Région Hauts-de-France

**Avis délibéré de la mission régionale
d'autorité environnementale
Hauts-de-France
sur le projet de parc photovoltaïque sur la commune
d'Amigny-Rouy (02)
Étude d'impact du 19 octobre 2023**

n°MRAe 2024-8297

Site d'implantation du projet, page 48 de l'étude d'impact

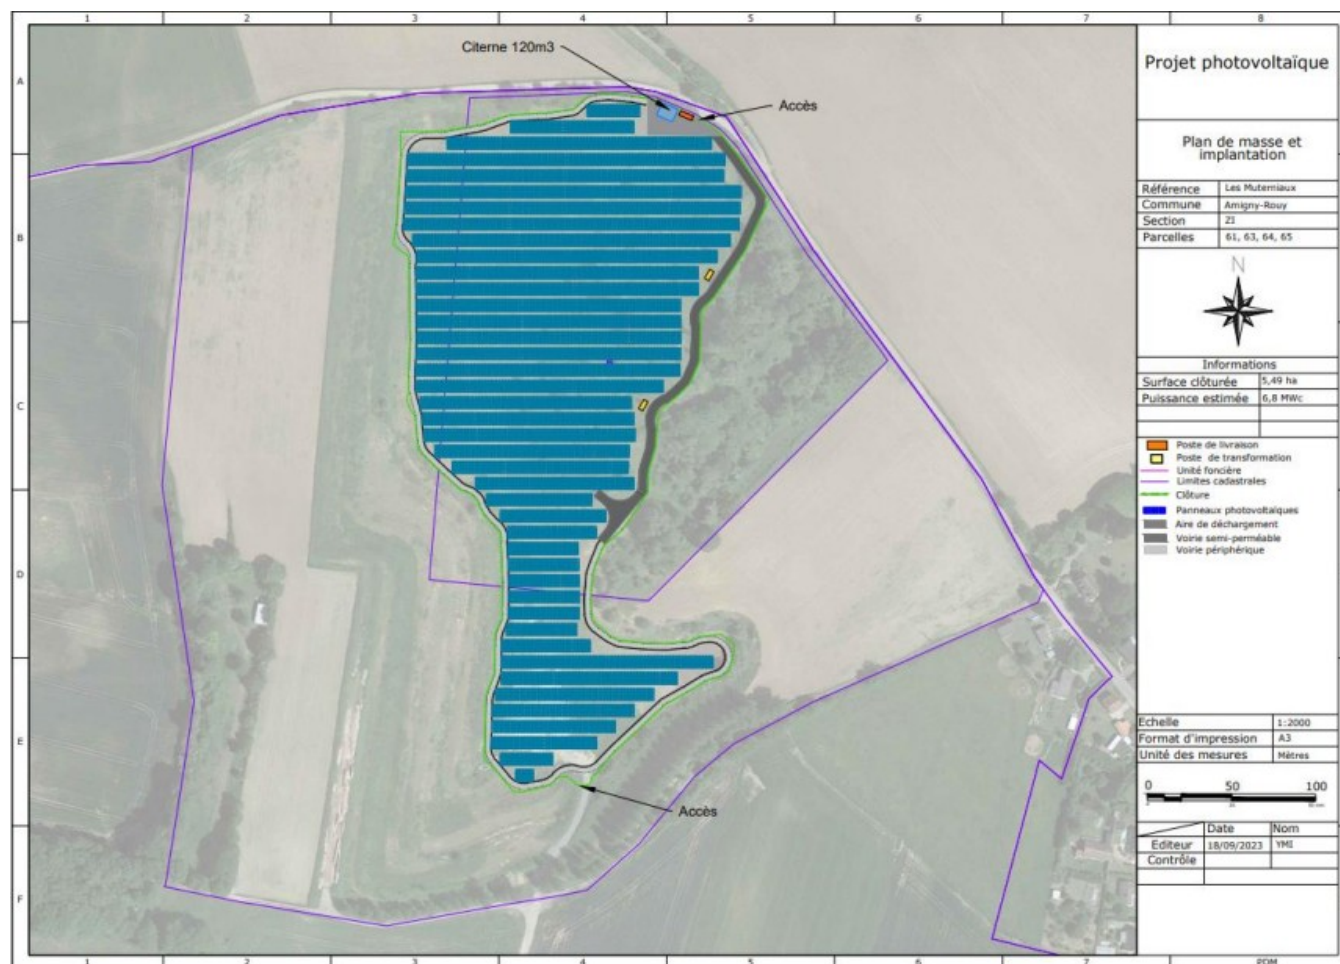
L'état initial est insuffisamment caractérisé concernant le périmètre de la carrière, les conditions de sa remise en état et les éventuelles contraintes techniques et administratives associées à la remise en état de la carrière.

L'autorité environnementale recommande de compléter l'état initial du site concernant l'existence de l'ancienne carrière au droit du projet (périmètre, actes administratifs actant la remise en état de la carrière, mention des contraintes techniques et administratives associées à la remise en état ou de l'absence de telles contraintes).
